PARERI E DEI CONTRIBUTI TECNICI ISTRUTTORI PROGETTO

“ANAS - Progetto Definitivo dei lavori per la realizzazione della Variante alla S.S. 65 “della Futa” da parte di soggetto privato ai sensi dell’art. 20 D.Lgs. 50/2016. Valorizzazione della Villa Medicea di Cafaggiolo”.

- **Oggetto:** "ANAS - Progetto Definitivo dei lavori per la realizzazione della Variante alla S.S. 65 “della Futa” da parte di soggetto privato ai sensi dell’art. 20 D.Lgs. 50/2016. Valorizzazione della Villa Medicea di Cafaggiolo”.
- **Proponente:** ANAS S.p.A.

Figura 3 - Sovrapposto tra tracciato di progetto (in rosso) e quello utilizzato per la simulazione della dispersione degli inquinanti

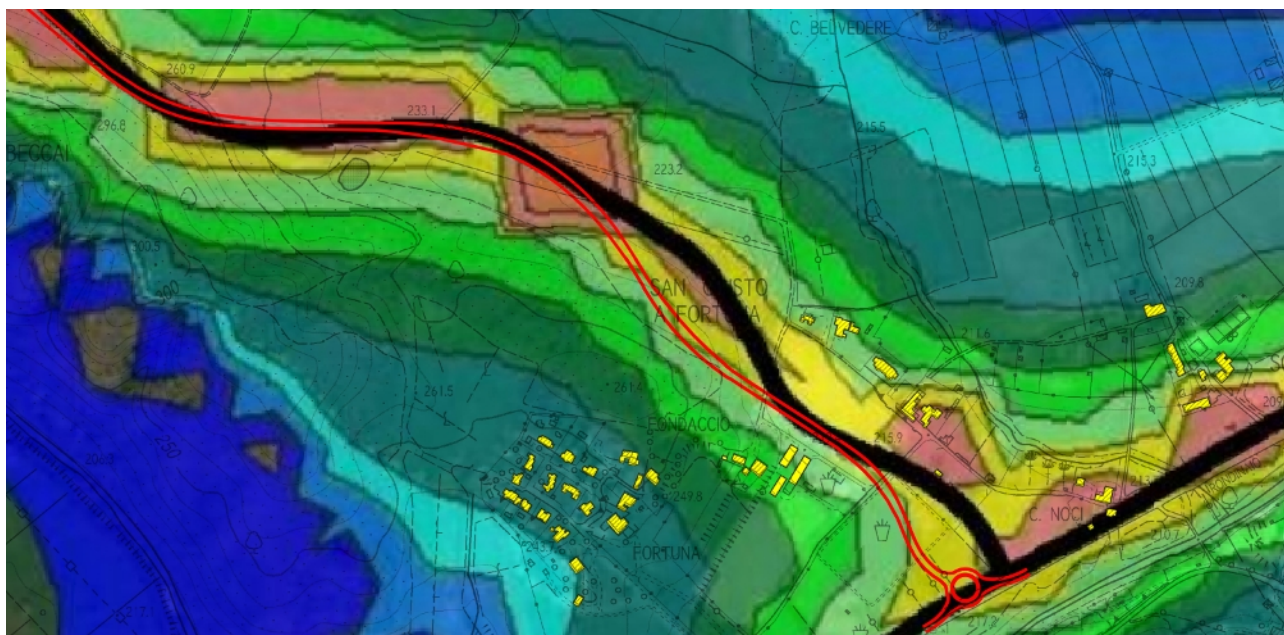
10. **Tracciato:** In aggiunta a quanto sopra rappresentato, si rileva che i tracciati assunti a riferimento per lo svolgimento delle verifiche relative alla *“Valutazione previsionale di impatto acustico”* e alla *“simulazione della dispersione degli inquinanti”* non risultano conformi né coerenti con il tracciato plano-altimetrico del progetto oggetto di esame, come peraltro desumibile dalla documentazione grafica allegata. Tale difformità determina un disallineamento³ tra le basi progettuali assunte e lo stato effettivo del progetto, con conseguente limitata attendibilità degli esiti valutativi in ordine agli effetti dell'infrastruttura sui recettori individuati. Ne deriva, pertanto, la necessità di procedere a una revisione e riallineamento delle analisi prodotte ai fini del procedimento in oggetto (vedere figure 3 e 4).

³ In alcuni tratti (zona San Giusto a Fortuna) il disallineamento è di anche superiore ai 50 m.
